**From:** "5.1.2,e"  
**Sent:** Wed, 14 Jun 2023 15:05:44 +0100  
**To:** "5.1.2,e" <5.1.2,e@amsterdam.nl>  
**Subject:** RE: Verkeersveiligheid parkje

**Van:** 5.1.2,e <5.1.2,e@amsterdam.nl>  
**Verzonden:** woensdag 14 juni 2023 10:58  
**Aan:** 5.1.2,e <5.1.2,e@amsterdam.nl>  
**Onderwerp:** Verkeersveiligheid parkje

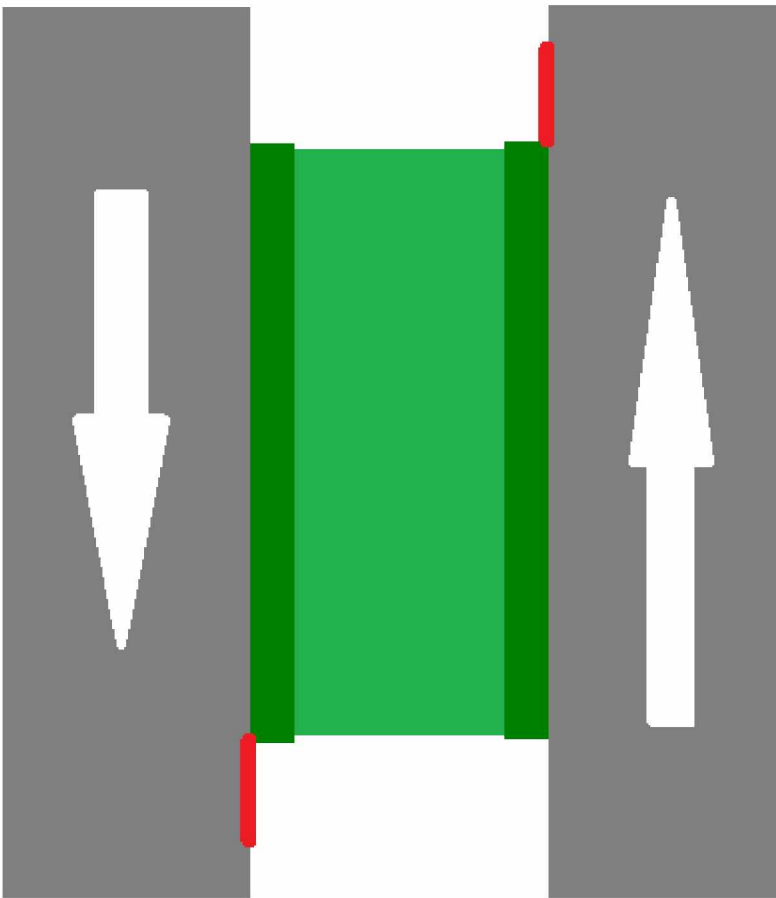
Gisteren liep ik met collega's van het verkeersveiligheidsprogramma over de Weesperstraat. Toen we bij het tijdelijke parkje wilden oversteken zagen we dat het zicht hier door de planten wel erg slecht is. Het blijven wel gewoon rijbanen die open zijn voor auto's en bussen dus zaak om dit wel veilig in te richten. Ik kan me voorstellen dat je bij een borrel in het parkje niet altijd even goed oplet bij het verlaten ervan. Dat het zicht dan ook nog wordt belemmerd door de planten kan dan voor gevaarlijke situaties zorgen. Een ongeval zou denk ik gezien de druk van buitenaf ook zeer ongewenst zijn.

Is het misschien een idee om toch iets van een hekje te plaatsen om de zichthoek te vergroten? Een voetganger zou dan niet ineens achter de planten vandaan kunnen komen. Zie rode lijntjes op het plaatje:

We hadden van de verkeerspolitie al begrepen dat zij graag afstand tussen de zebra en hoge planten wilden: dan kan je voor je oversteekt oogcontact maken. Het park is daarop zo'n 5 m ingekort.

Daarop hebben we nu bakken neergezet zodat mensen gedwongen worden naar het zebra-pad te lopen.

Misschien begrijp ik je tekening verkeerd, maar er is maar één in- en uitgang, bij het zebra-pad met de VRI.
